## KSK-notat nr.: 78/2014 - Bakgrunn for vedtak - småkraftverk

Søkjar/sak: **Skår kraftverk SUS/Skår kraftverk**

Dato: 23.09.2014

## Søknad om løyve til Skår kraftverk i Ørsta kommune i Møre og Romsdal

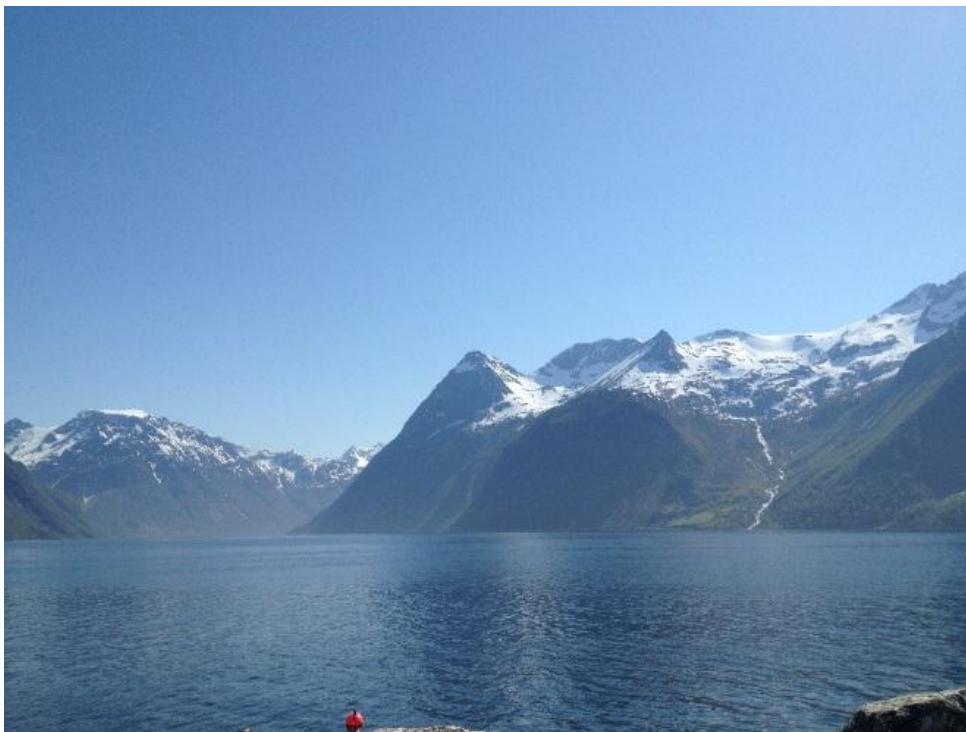
Ein permanent veg i den øvre delen av tiltaket er etter NVE sitt syn problematisk i forhold til konsekvensane for landskapet og vil stride imot OED sine retningslinjer som seier at ein bør unngå svært synlege inngrep som etterlatar varige sår i høgfjellsnaturen. Ein permanent veg over skoggrensa er etter NVE sitt syn uakseptabel og unødvendig og vil ved ein ev. konsesjon kun tillate ein midlertidig anleggsveg. Tilsyn i driftfasen kan etter vårt syn gjerast på ein trasé som er køyresterk.

I den nedre delen av tiltaket vil ein permanent veg i mange og bratte svingar opp gjennom den bratte lia bli godt synleg frå fjorden, men ved ein ev. konsesjon kan NVE setje krav om at den skal leggjast i store slynger og at skog skal få stå att mellom svingane slik at vegen blir mindre synleg. I tillegg meiner NVE at fjordlandskapet heilt ytst i Hjørundfjorden er mindre spektakulært enn i indre delar og at ein derfor kan tillate inngrep her ute.
